PARTNERINFORMATION 02.12

3. Veränderungen im Profil-Kopplungssystem

Statikpfosten 9190

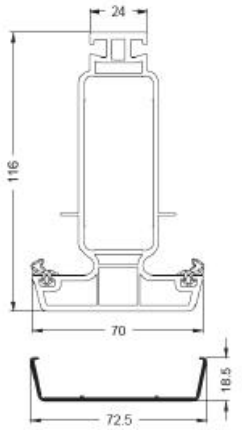
- Geringe Ansichtsbreite von 70 mm
- Als Statikpfosten oder als Dehn-Statikpfosten verwendbar
- Erforderlicher Platzbedarf zwischen den Elementen von nur 39 mm (Statikpfosten) bzw. 56 mm (Dehn-Statikpfosten)
- 5 Kammer-Profil für optimale Wärmedämmung und Isothermenverlauf
- Große Blendrahmenüberdeckung für eine hohe Systemsicherheit
- Durch Kombination mit unterschiedlichen Glasleisten einsetzbar in allen Systemen
- Eingerollte EPDM-Dichtungen sorgen für größtmögliche Dichtigkeit
- Ausreichende Dehnung durch den Einsatz des neu entwickelten Abstandshalters (Statikpfosten)
- Stahlverstärkungen mit hohen statischen Werten
- Vertikal und horizontal einsetzbar
- Mit Alu-Deckschale lieferbar
- Optimal auf die Kopplung abgestimmtes Zubehörsortiment für einfache und sichere Montage
- Kopplung (inklusive Abstandshalter) lose im Beipack
- Verschraubungs-Set muss separat bestellt werden

Das Profil ersetzt zukünftig das Profil 8292

Statikpfosten

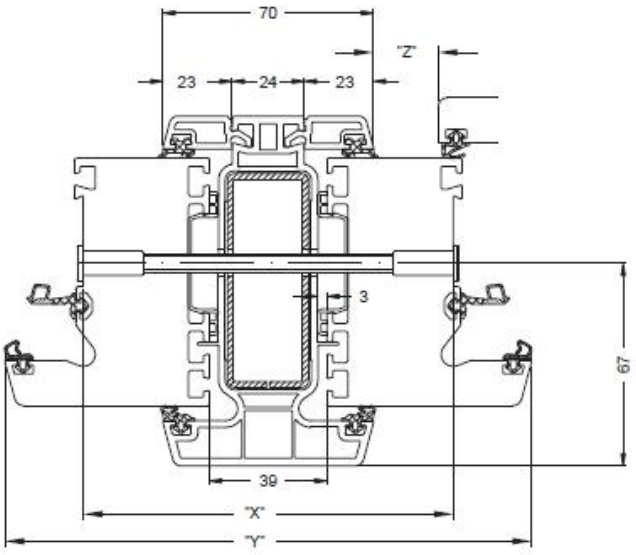
Montage mit Abstandhalter •

Dehn-Statikpfosten

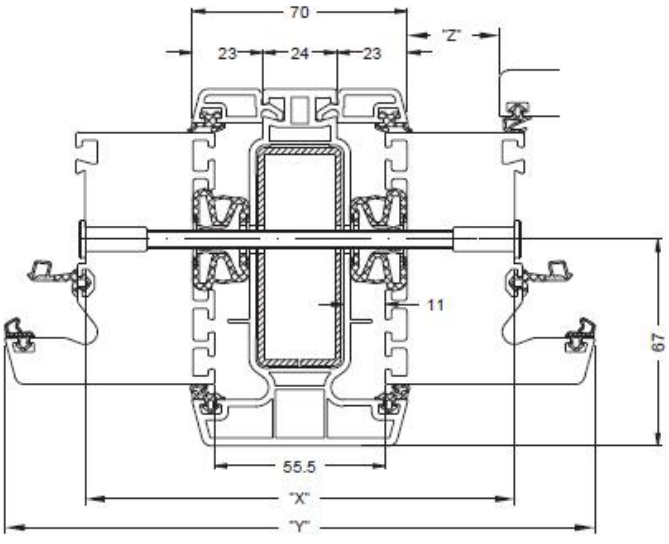
Montage mit Dehnprofil •

Kopplungsprofile 9150 (SI82) 9160 (CT70)

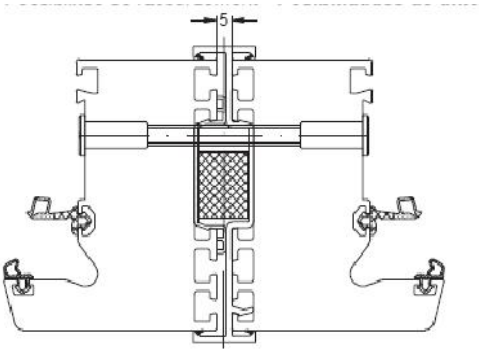
- Geringe Ansichtsbreite von 20 mm
- Erforderlicher Platzbedarf zwischen den Elementen nur 5 mm
- 4-Kammer- Profil für optimale Wärmedämmung und Isothermenverlauf
- Blendrahmenüberdeckung von 7,5 mm für eine große Systemsicherheit
- Vier, an den Überschlägen integrierte Dichtungen sorgen für größtmögliche Dichtigkeit
- Optimierte Klipsung
- Ausreichende Dehnung durch den Einsatz des neu entwickelten Abstandshalters
- Vertikal einsetzbar
- Optimal auf die Kopplung abgestimmtes Zubehörsortiment für einfache und sichere Montage
- Kopplung (inklusive Abstandshalter) lose im Beipack
- Verschraubungs-Set muss separat bestellt werden

Diese Kopplungen ersetzen 8747 (SI82) und 8685 (CT70)

Montage mit Abstandshalter
